**Avis délibéré de la Mission régionale d'autorité environnementale
de la région Nouvelle-Aquitaine
sur le projet d'exploitation d'un parc de 10 éoliennes
sur la commune de Liglet (86)**

n°MRAe 2018APNA123

dossier P-2018-6546

Localisation du projet :	Commune de Liglet (Vienne)
Maître d'ouvrage :	Ferme éolienne de Liglet
Avis émis à la demande de l'Autorité décisionnaire :	Préfet de la Vienne
En date du :	02 mai 2018
Dans le cadre de la procédure d'autorisation :	Autorisation unique / ICPE

Zone de projet – zone potentielle
(source : étude d'impact, p. 28)

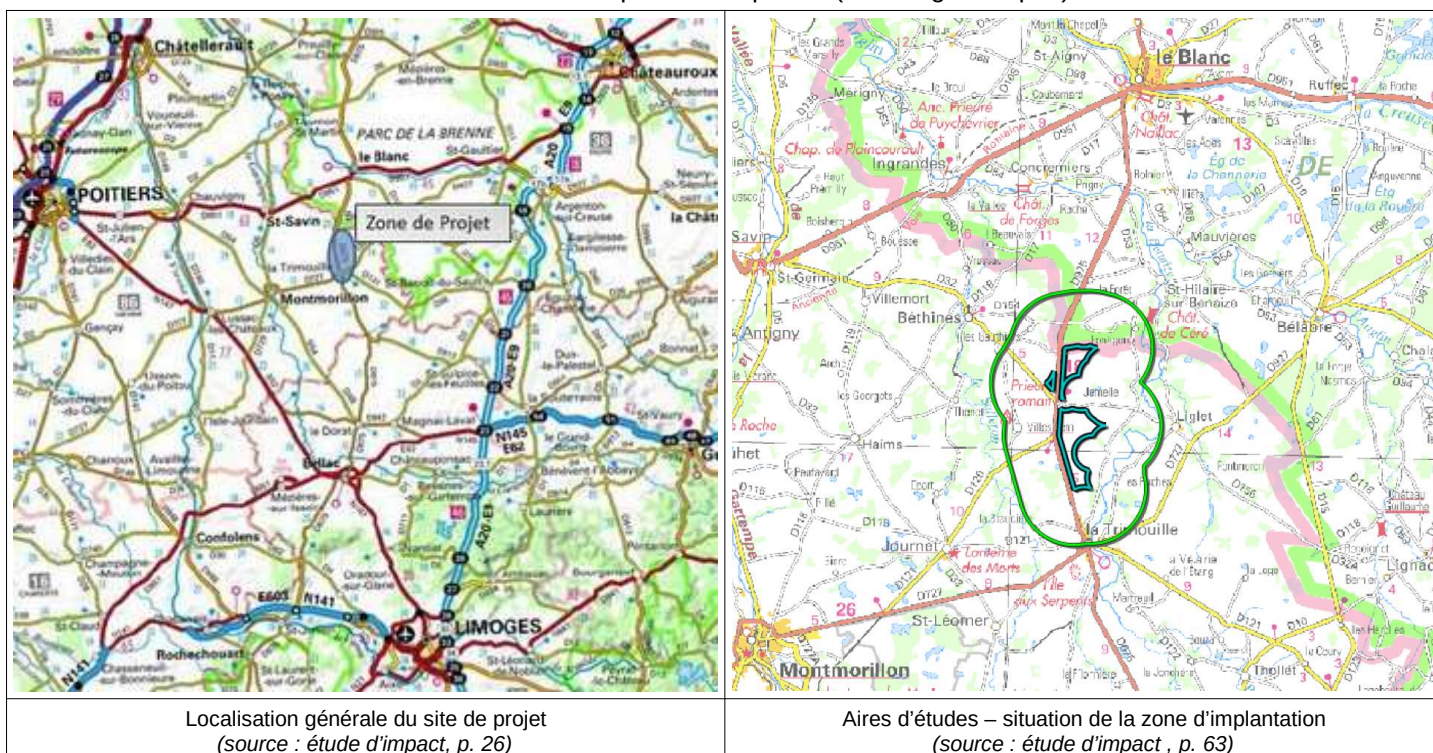
L'Autorité environnementale a identifié à plusieurs reprises la nécessité de se reporter aux pièces annexes afin d'avoir une bonne compréhension du projet, de ses enjeux et des impacts associés (cf. observations par la suite). Cette situation n'est pas de nature à faciliter la prise de connaissance des éléments pour un public non averti.

L'Autorité environnementale recommande que l'étude d'impact et le résumé non technique soient complétés avant l'enquête publique, afin de les rendre plus didactiques, en intégrant en tant que de besoin des renvois précis vers les pièces annexes, voire une reprise de certains éléments qui y sont présentés.

Situation des éoliennes et des réseaux et voiries
(source : carte de situation)

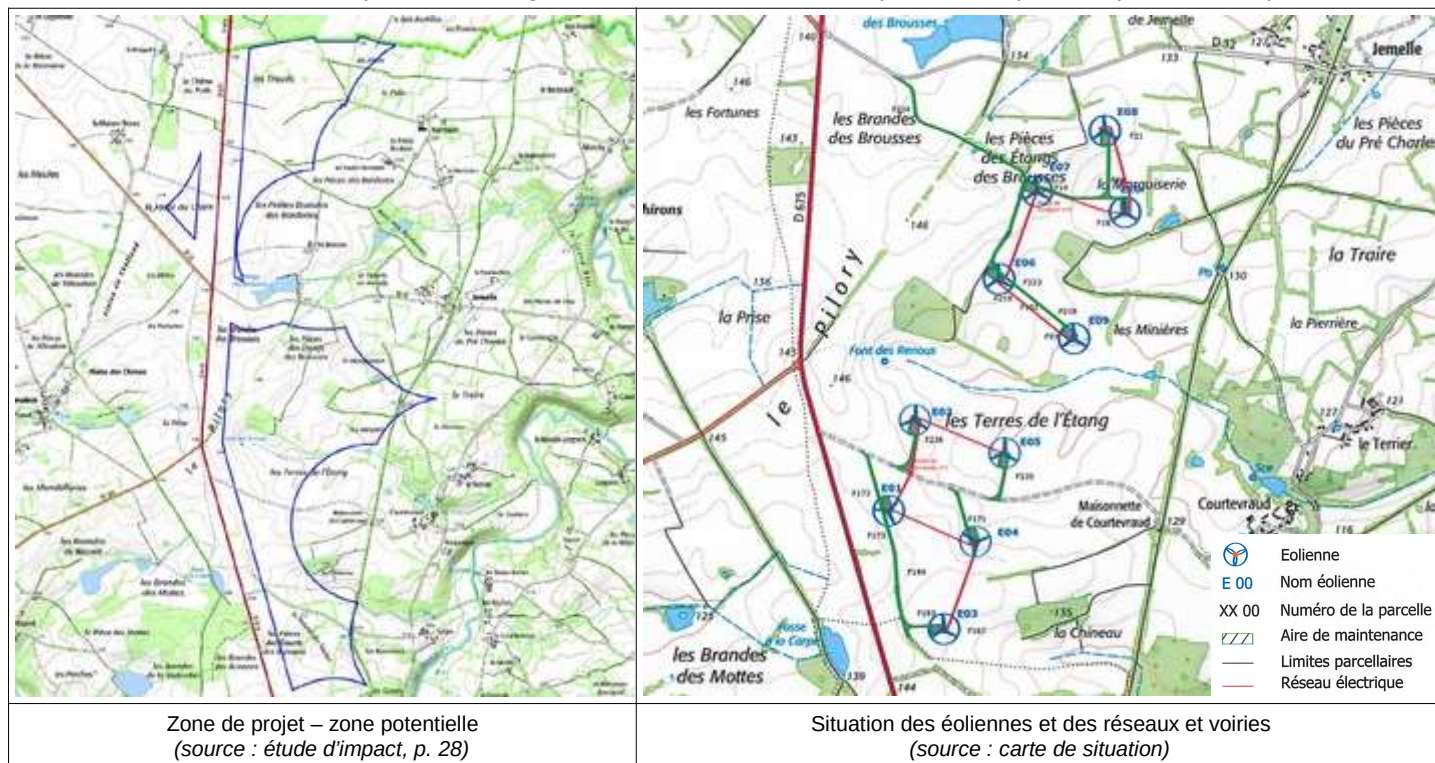
Ainsi, l'abattage de haies et d'arbres sera limité à l'accès à l'éolienne E7 (5,5 mètres linéaires). L'abattage des arbres ne sera réalisé qu'après intervention d'un écologue, notamment afin de définir la potentialité de constituer un gîte pour les chiroptères. Les mesures mises en place pour s'assurer également de l'absence d'impact sur la haie présente en limite de la voirie d'accès à l'éolienne E3, identifiée comme ayant un enjeu modéré à fort pour les habitats naturels et la flore (volet 4.1, carte 56) et un enjeu fort pour les chiroptères (volet 4.1, carte 57), mériteraient d'être présentées.

Le choix fait par le maître d'ouvrage concernant les voiries d'accès aux éoliennes permet de limiter l'impact sur les haies et arbres isolés. Seul l'accès à l'éolienne E7 devra faire l'objet d'une mesure préalable au chantier, avec l'abattage de 5,5 m linéaires de haies arbustives comprenant 3 à 4 arbres (volet 4.1, page 147).
